LAUDO DE INSPEÇÃO DEFINITIVO 01/2020

Assunto: Pregão Eletrônico para Registro de Preços - SRP nº034/2020 – AQUISIÇÃO DE MÁQUINA PARA DEMARCAÇÃO VIÁRIA PARA SINALIZAÇÃO HORIZONTAL PELO SISTEMA A FRIO E ACESSÓRIOS AUXILIARES

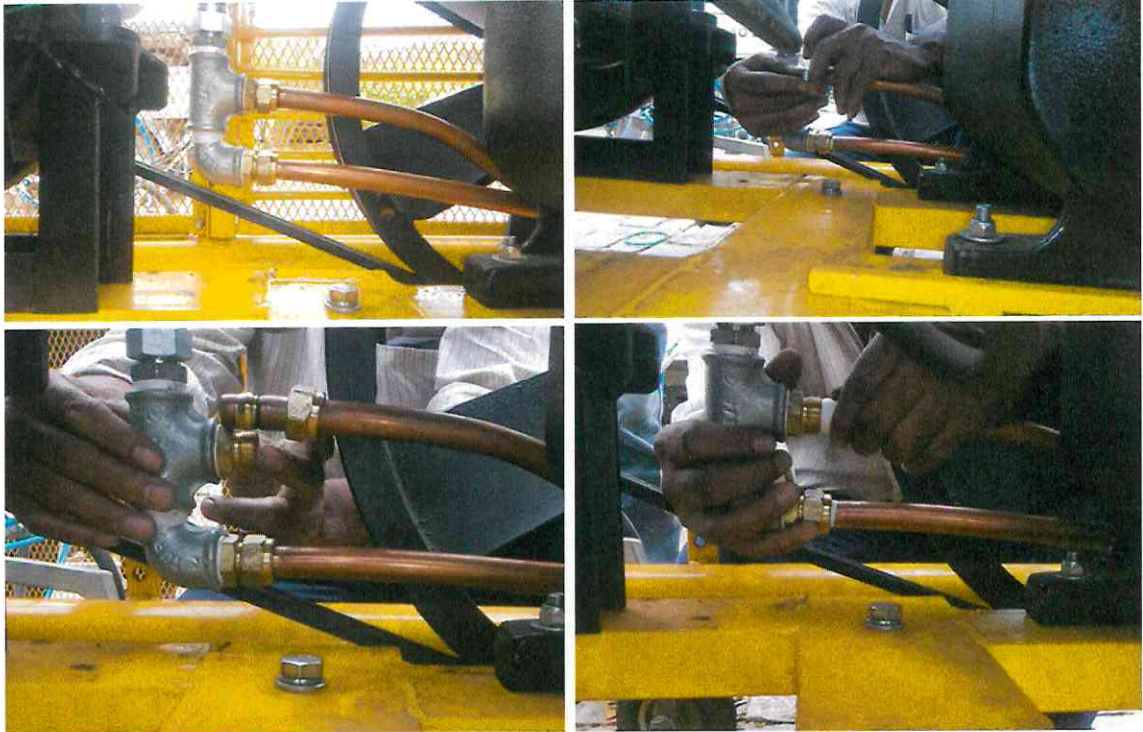
- *O freio do equipamento foi substituído por um sistema pneumático, no entanto, o mesmo apresentou-se ineficiente, desarmando mesmo estando acionado com o equipamento ligado, sendo incapaz de manter a máquina totalmente imobilizada. Destaca-se que quando o equipamento é desligado, o freio é desarmando quando o ar acaba, deixando o maquinário “solto”, sem qualquer travamento. Portanto, não garante a segurança do operador e de terceiros quando em operação e quando desligada;*
